# Jetter

**Technische Information  
Versions-Update**

**19. August 2002**

**JX6-CON1 / JX6-CON+ Änderungen  
von Version 3.001 bis Version 3.004**

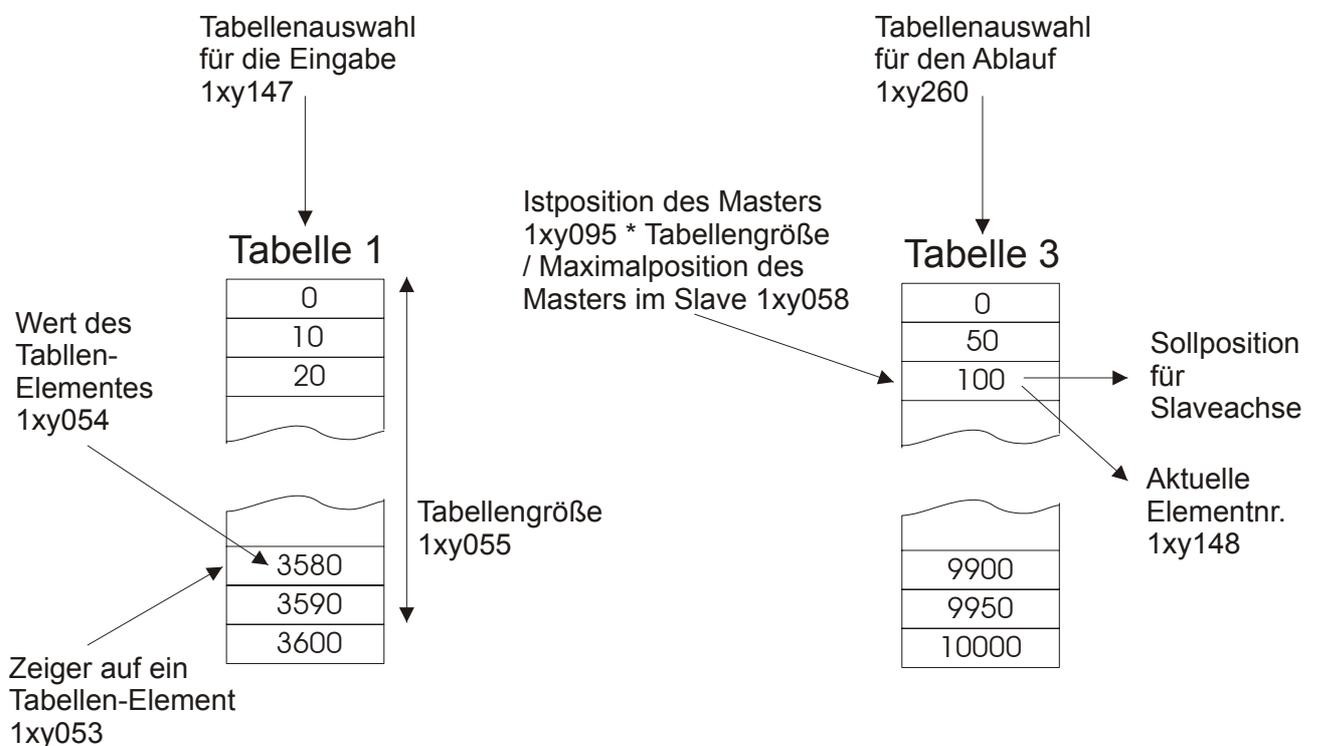
- (3.004) Ab dieser Version können die Tabellen getrennt eingegeben und abgearbeitet werden. Das bedeutet, es ist möglich während dem Ablaufen einer Tabelle eine andere einzugeben. Mit dem neuen Register 1xy260 kann die Tabellenauswahl für den Ablauf gemacht werden.

Die nachfolgende Skizze verdeutlicht die Eingabe und den Ablauf unterschiedlicher Tabellen:

Wie bei den vorherigen Versionen sind unterschiedliche Tabellengrößen zulässig. Solange das Register 1xy260 nicht beschrieben wird, wird das Register 1xy147 als Tabellenauswahl für den Ablauf benutzt.

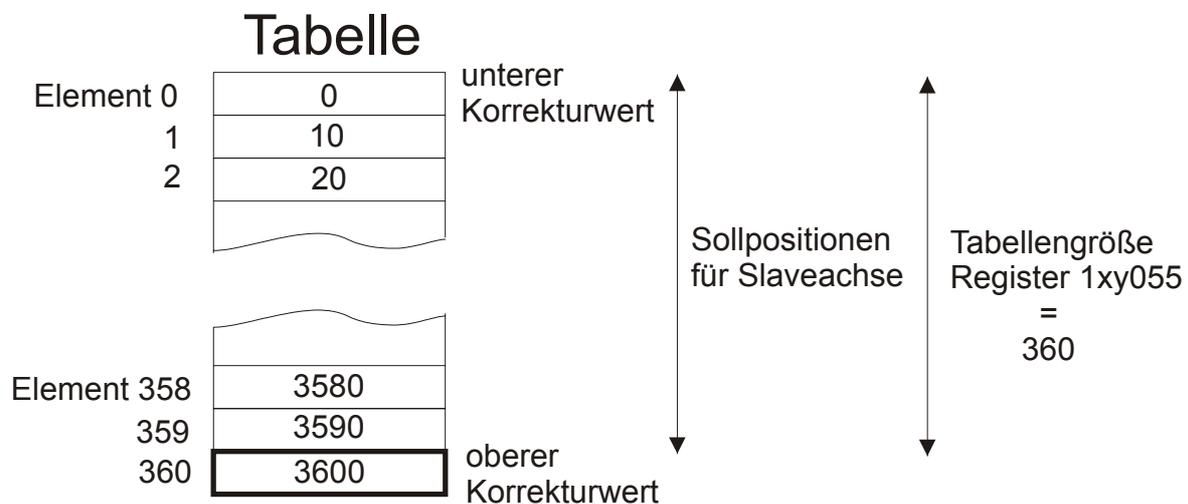
- (3.001) Die Verwendung der Beschleunigungsbegrenzung (Register 60) bei Nachlaufregler hatte nur in eine Richtung funktioniert.
- (3.002) Bei der Aufzeichnung der Istposition beim JetSym- oder Sympas-Oszi konnte es zu falschen Werten kommen.
- (3.003) Seit der Version 2.900 konnte es zu einem Fehler beim Anlegen einer Tabelle kommen, wenn zuvor eine Tabelle mit einem zu großen Tabellenzeiger beschrieben wurde.
- (3.004) Seit der Version 2.900 wurde der Korrekturwert beim Überlauf des Tabellenmodus auf das letzte Tabellenelement durchgeführt. Ab dieser Version muß der Korrekturwert wieder als weiteres Element eingegeben werden:

Der Korrekturwert beim Tabellenüberlauf berechnet sich wie folgt:

Korrekturwert

= Wert von Tabellenelement (Register 1xy055) – Wert von Tabellenelement (0)

= 3600 Inkremente – 0 Inkremente = 3600 Inkremente
